圖 10. EG3P 液壓驅動器構造圖

圖 11. EG3P 液壓驅動器安裝圖

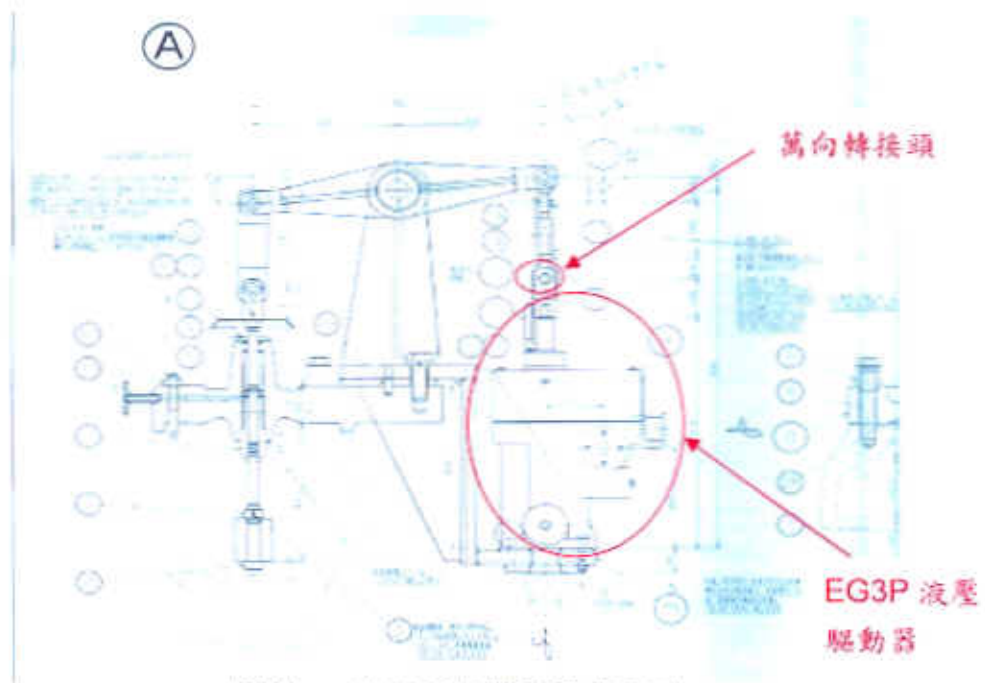
①依據本廠大修時委外檢修設備分解之相片作分析研討，三菱公司並不認為係因為液壓驅動器之萬向轉接頭（universal joint）安裝方向之側向彎力造成內部磨損，由圖 1 上所示萬向轉接頭之安裝方向是正確的，故三菱公司認為係大修時液壓系統油洗時有異物滲入所造成，建議本廠大修油洗時不要裝上液壓驅動器，宜外接油洗管作油洗，油洗後再復裝液壓驅動器。
